核四廠 HPCF 系統設備製造品質證明文件查證報告

圖二 HPCF 泵殼與泵筒相對位置圖

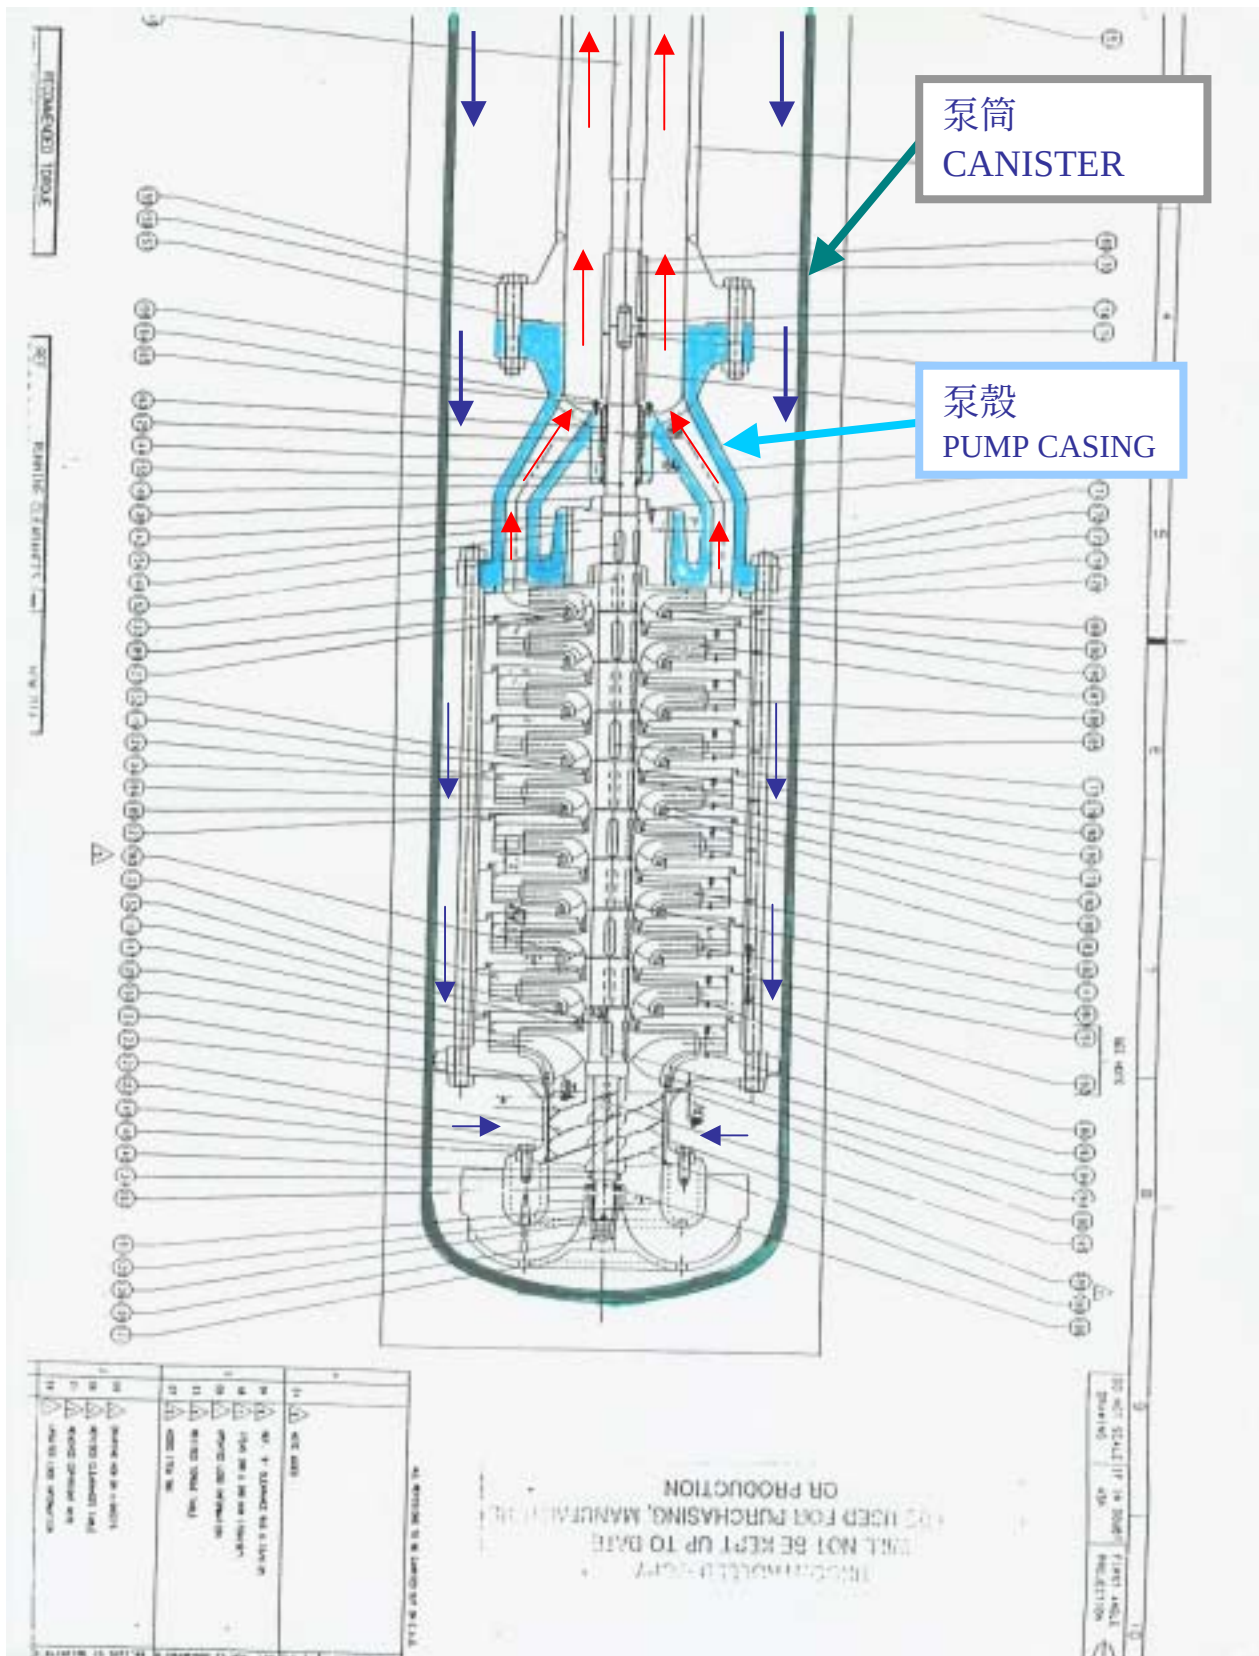
是依據 class 3 鑄件要求僅執行磁粒檢測 (MT)，與 class 2 鑄件 (4 吋以上) 法規要求之 RT 或 UT 檢測不符。此項差異，經核安處駐龍門品保小組立即告知核安處，並與奇異公司聯繫要求澄清疑點，經奇異公司查證說明該組件並非泵之壓力邊界，故雖然 HPCF 泵整體係屬 ASME class 2，但 PUMP CASING 係 HPCF 泵內部組件，故係使用 class 3 材料，但奇異公司亦承認 PUMP CASING 材質證明首頁上所列之 CLASS 2 係誤植。奇異公司之說法，經要求施工處提供相關圖面討論結果，確認 HPCF 泵之設計在最外層尚有泵筒 (CANISTER，如附圖二)，而 PUMP CASING 係位於泵筒內部，因此確實非泵之壓力邊界，此外在其製造圖面亦將此組件列為與 ASME CODE 無關之組件。此案經與相關人員討論，確認奇異公司之說明可以接受，但品質文件存在之差異，台電公司仍應要求奇異公司等相關單位改正，以避免未來設備使用期間查閱品質文件時，再度造成混淆。
